**Lista di controllo per la valutazione preliminare  
(art. 6, comma 9, D.Lgs. 152/2006)**

**IMPIANTI EOLICI**

Sostituzione delle turbine relative al progetto di un parco eolico offshore nella rada esterna del porto di Taranto

Figura 2. Layout impianto

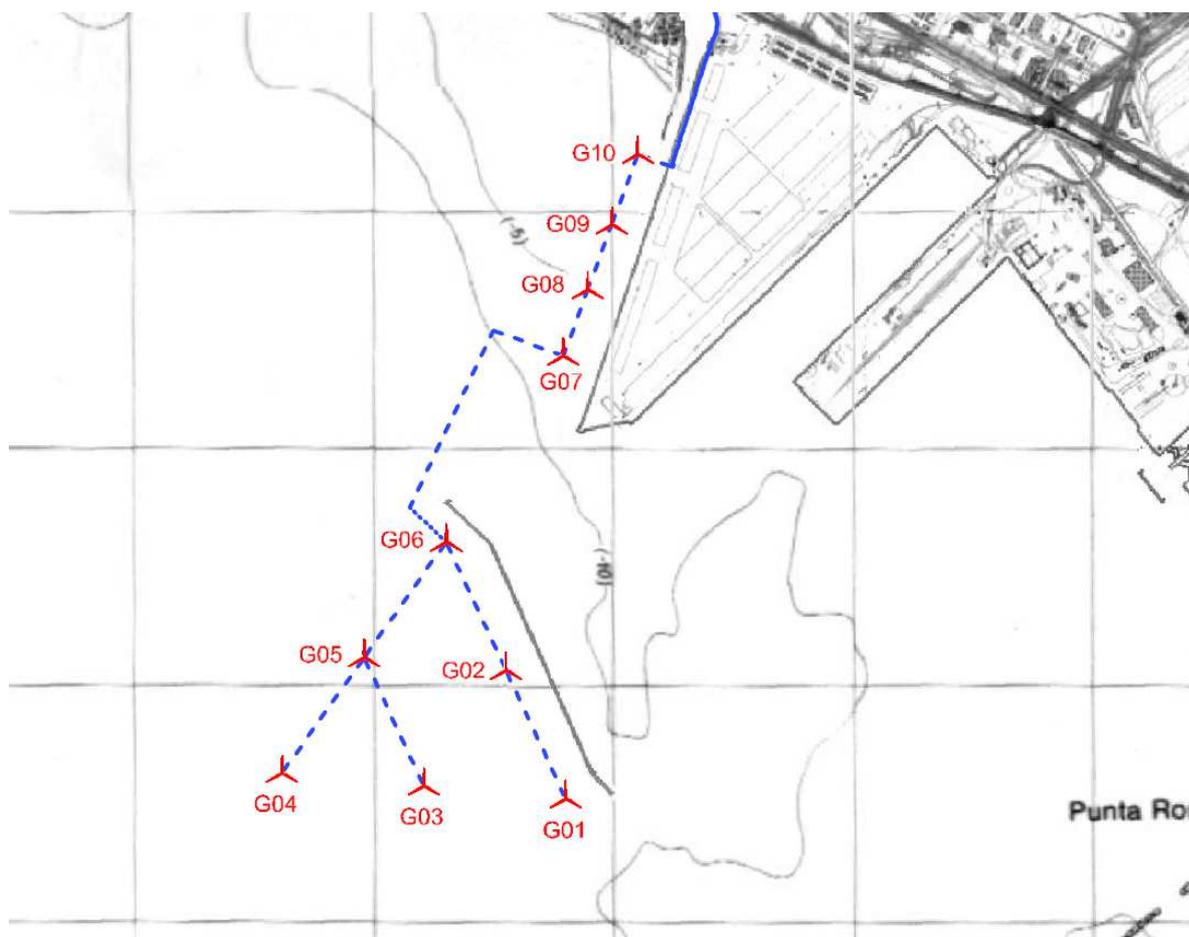
Per quanto concerne la disposizione planimetrica degli aerogeneratori non si attuerà nessuna variazione rispetto alle posizioni autorizzate, restando confermate le coordinate di ciascuna torre eolica come indicato nella tavola planimetrica allegata alla concessione demaniale marittima rilasciata il 21 Settembre 2016 (tav. P23).
